Stadt Meersburg  
Abteilung "Bauen und Gebäudemanagement"

Nummer: **21/1761**  
Datum: 16.03.2021

7. **Antrag auf Baugenehmigung: Neubau eines Mehrfamilienhauses mit 5 Wohneinheiten, Garagen und Stellplätzen, Dr. Zimmermann Straße 52, Flst.Nr.1099/7, 88709 Meersburg**

Lageplan

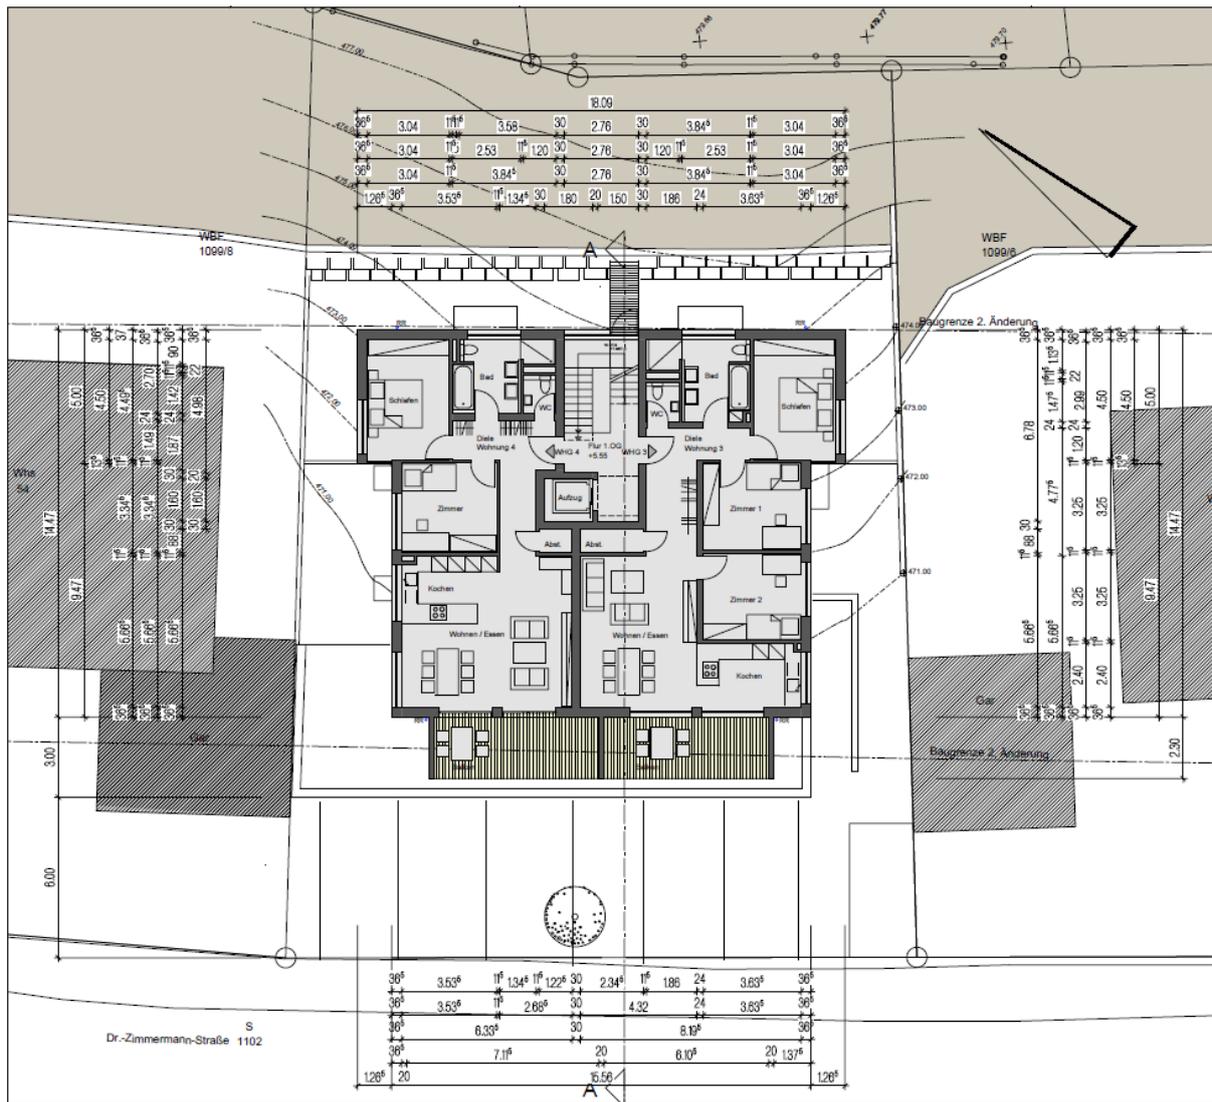
- Baumscheibe 2,5m breit
- Versickerung des Oberflächenwassers dezentral auf Grundstück

Die Antragsteller planen die als „Baumscheibe“ mit 2,5 m Breite ausgewiesene Fläche als Zugangsfläche zum Gebäude und planen den Baum nicht mittig, sondern im Randbereich der freizuhaltenden Fläche. Es muss davon ausgegangen werden, dass gerade in diesem Bereich keine Baumpflanzung nachhaltig möglich ist, da eine Baumscheibe die Eigenschaft aufweisen muss, ausreichend bewässert werden zu können und ausreichende Freizonen zu Verkehrsflächen bilden kann. Dies ist aus Sicht der Bauverwaltung durch entsprechende Umplanung der Stellplätze/Zuwegung Müllraum/Lage Baum, durch die Antragsteller möglich.

Hinweis: Die Bäume sind mittig in den geforderten freizustellenden Baumscheiben (2,5m) zu setzen; die Entwässerung des nicht verschmutzten Oberflächenwassers ist dezentral auf eigenem Grundstück zu versickern.
